ELECTRICAL SCHEMATIC FRONT BOX MARCOPOLO

Diagrama Elétrico Defrosters Marcopolo

- 1 FRONT BOX DF75 HARNESS - Chicote Defroster DF75
- 2 FRONT BOX DF70 AND ATTIVI HARNESSES - Chicotes Deforster DF70 e ATTIVI
- 3 CHANGE HISTORY - Histórico de Alterações

## 2 FRONT BOX DF70 AND ATTIVI HARNESSES

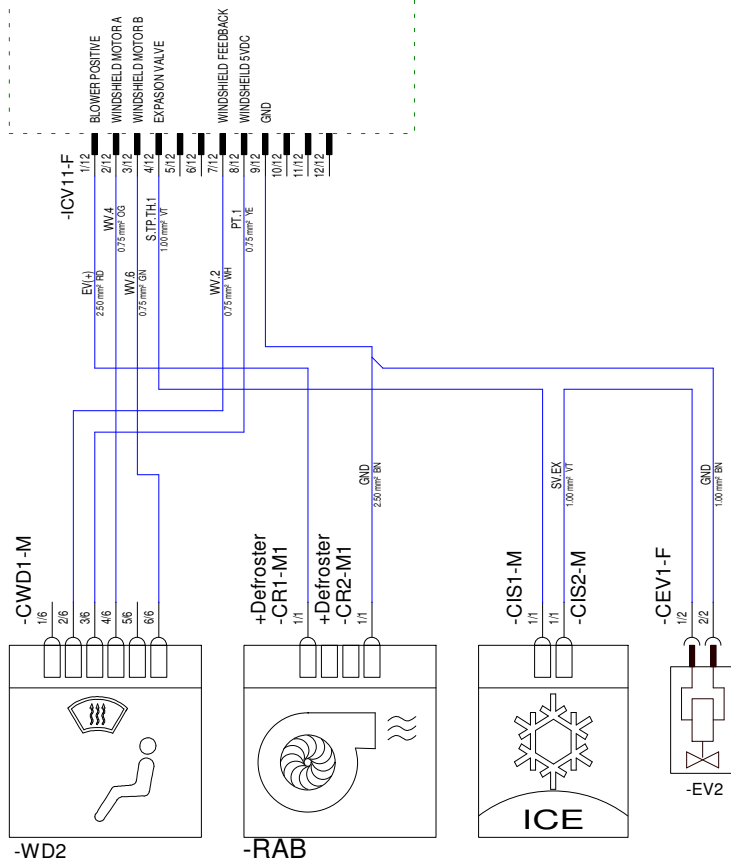
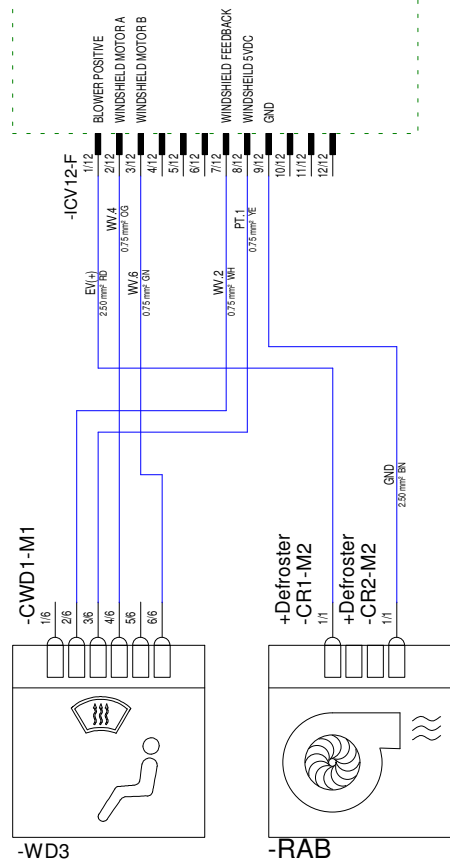
D	DJANUARIO	21/05/2020	2162-8	NEW DOC STRUCTURE. ADDED DIAGRAM FOR DF70 FRONT BOX MODEL (PG2). Nova estrutura do documento. Incluso diagrams dos Defroster modelo DF70 (pg2).	RPEDRONI	FKATZ	YES / Sim
C	E	DJANUARIO	21/07/2020	2051-19	SPLICES (S) WAS CONNECTORS SC, NEW INTERFACE CONNECTORS DISTRIBUTION. CEM-F PINS CHANGED REQUESTED BY CUSTOMER. As emendas eram conectores de emenda. Nova e distrição e conectores de Interface. Alterados pinos do CEM-F, solicitado pelo cliente.	RPEDRONI	FKATZ	YES / Sim
	F	DJANUARIO	29/10/2020	2051-22	REMOVED HEATING VALVE AND EXTERNAL TEMPERATURE SENSOR. REPLACED CAN CABLE. Removido Válvula Aquecimento e Sensor Temperatura Externa. Substituído cabo CAN.	RPEDRONI	FKATZ	YES / Sim
	G	DJANUARIO	01/03/2021	2270-3	ADDED NEW DEFROSTER HARNESS FOR ATTIVI MODEL. Incluso novo chicote para o modelo Attivi.	RPEDRONI	FKATZ	YES / Sim
	H	DJANUARIO	22/03/2021	2051-29	ADDED CONNECTOR CRS-M. Incluso conector CRS-M.	RPEDRONI	FKATZ	YES / Sim

#### HARNESS FOR FRONT BOX ATTIVI Chicote para Defroster com Refrigeração ATTIVI

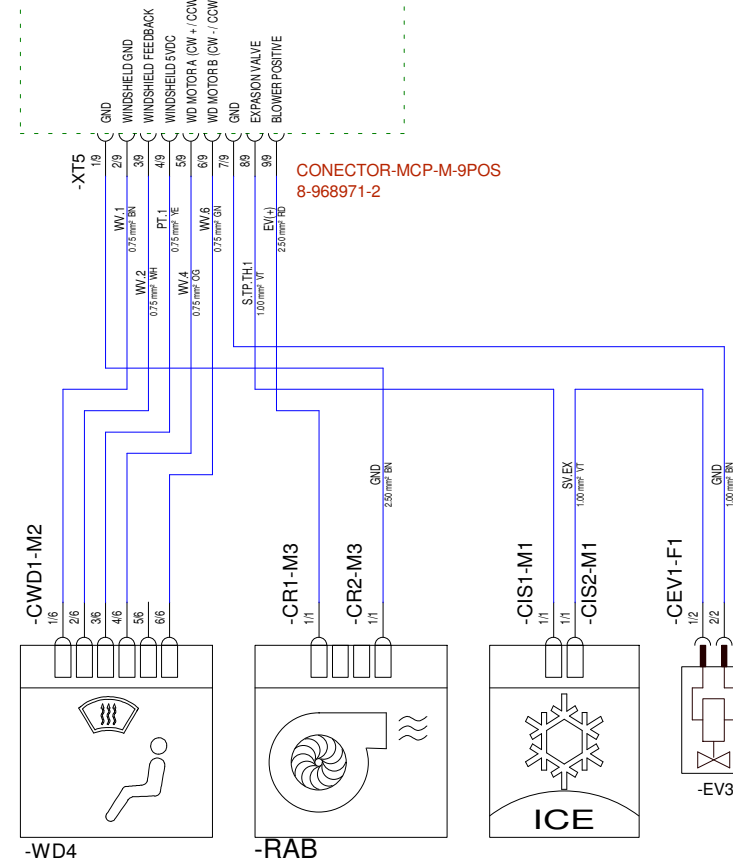
I	DJANUARIO	14/04/2021	2270-5	PG2 - ATTIVI HARNESS - XT5:7 GND WAS XT5:1. Pg 2 - Chicote Attivi - XT5:7 GND era no XT5:1.	RPEDRONI	FKATZ	YES / Sim
D								
E								
F	Rev. Index	Qty	Rev. No.	Date	Draw	Change Description	Description	
							ELECTRICAL SCHEMATIC FRONT BOX MARCOPOLO Diagrama Elétrico Defrosters Marcopolo	
								DRAW 15/09/2021 DJANUARIO
								CHECK 15/09/2021 RPEDRONI
	I					SEE TABLE/Ver tabela		APPROVE 15/09/2021 FKATZ
	Previous Page: 2		2	3	4	5	6	7
			Next Page:
